PETYCJA

Działając w imieniu własnym i mieszkańców oraz użytkowników ulicy Zamkowej w Szczaniecu wnosimy o zmianę ostatecznej rzędnej wykończenia posadowienia projektowanej ścieżki rowerowej przy przebudowywanej drodze na odcinku (według dokumentacji projektowej) „B” od km 0+000,00 do km 0+520,00, w ramach zadania inwestycyjnego pn.: Przebudowa drogi gminnej od m. Ojerzyce do m. Szczaniec.

PRZEKRÓJ NORMALNY B1

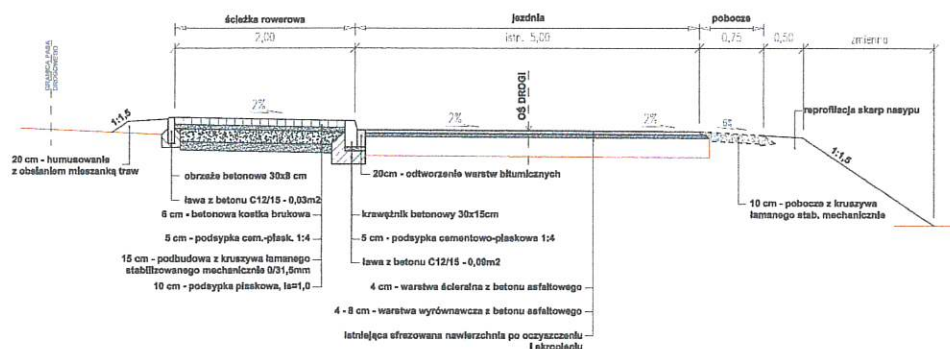
Według dokumentacji projektowej na wymienionym powyżej odcinku ścieżka rowerowa i jezdnia drogi wykonane zostaną według przekroju normalnego B1 (z zmienną szerokością jezdni). Wnosi się o zmianę w odcinku „B” pomiędzy km 0+000,00, a km 0+520,00, na obowiązywanie przez całą przytoczoną długość, przekroju normalnego B2 w odniesieniu do ścieżki rowerowej (przyjęcie rozwiązań posadowienia ścieżki tożsamy z posadowieniem zjazdów, nazwy przekrojów poprzecznych i ich rozwiązania według dokumentacji przebudowy). Przekrój B2 w stosunku do przekroju B1 charakteryzuje się obniżonym posadowieniem krawężnika i jezdni ścieżki rowerowej w stosunku do projektowanej nawierzchni jezdni drogowej. Umożliwia również wjazd na ścieżkę rowerową pojazdu, który będzie się wymijał z pojazdem poruszającym się w przeciwnym kierunku.

Projektowany przekrój na odcinku „B” od km 0+000,00 do km 0+685,00:

PRZEKRÓJ NORMALNY B2

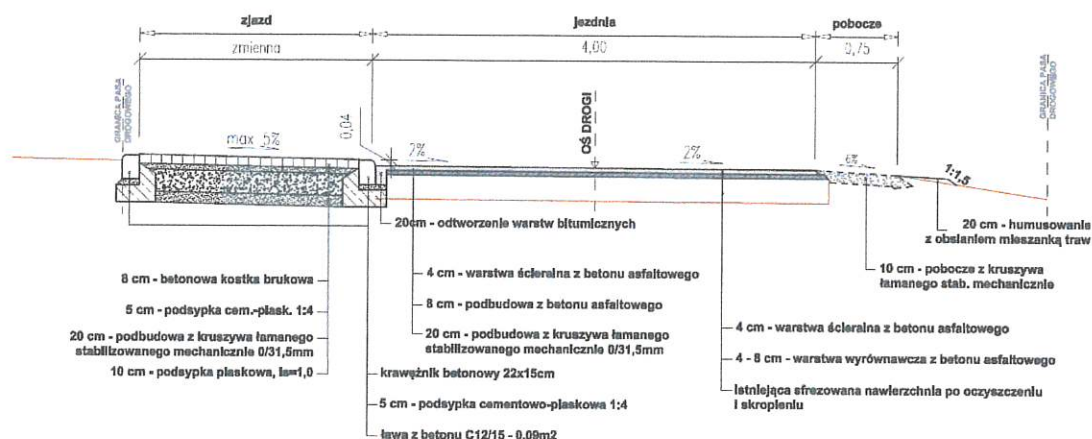
Przekrój (w odniesieniu do ścieżki rowerowej) o który się wnioskuje na odcinku „B” od km 0+000,00 do km 0+520,00:

Odcinek poddany przebudowie obecnie nie posiada ograniczeń szerokościowych co umożliwia wymijanie się pojazdów, a w szczególności wymijanie się pojazdów ciężkich tudzież rolniczych, transportowych. Po zrealizowaniu inwestycji, która ograniczy szerokość jezdni do 4m, wynosząc na szerokości 2m z lewej strony jezdni ścieżkę rowerową, zakłócony zostanie prawidłowy, bezkolizyjny ruch pojazdów w obu kierunkach. Nadmienić należy, że w pasie drogowym istnieją liczne przeszkody tj. słupy napowietrznej linii energetycznej i latarnie, które dodatkowo ograniczają z prawej strony (wymieniane strony zgodnie z początkiem odcinka „B” według dokumentacji projektowej) jezdni możliwość zjazdu pojazdu z projektowanej jezdni celem wyminięcia się z pojazdem, z naprzeciwka.
